【旧型L507】と【新型L507R・L507RU】の水栓取付部の違い

【旧型L507】と【新型L507R・L507RU】の見分け方

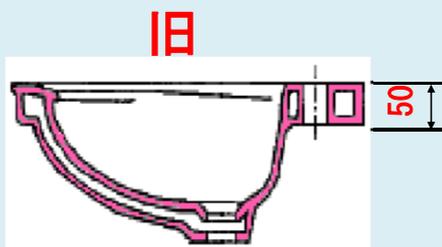
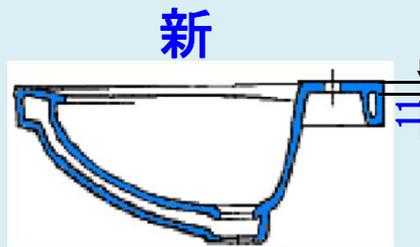
旧型 : L507
(水栓取付面の厚み : 50mm)

新型 : L507R・L507RU
(水栓取付面の厚み : 11mm)

【L507R・L507RU】を下から覗き込んだ画像

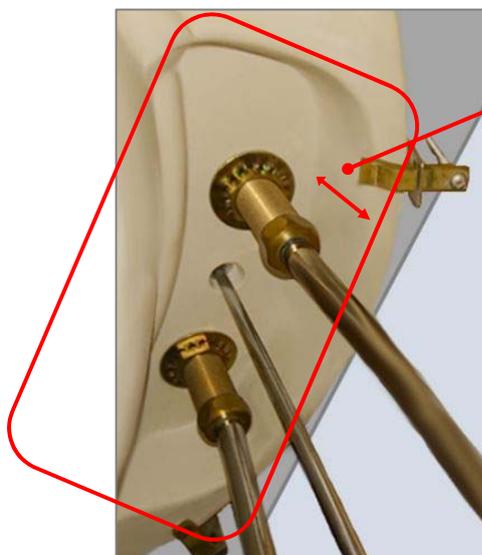
【新型L507R・L507RU】

水栓取付面の厚みを11mmにするために、
このように大きく凹んでいます。
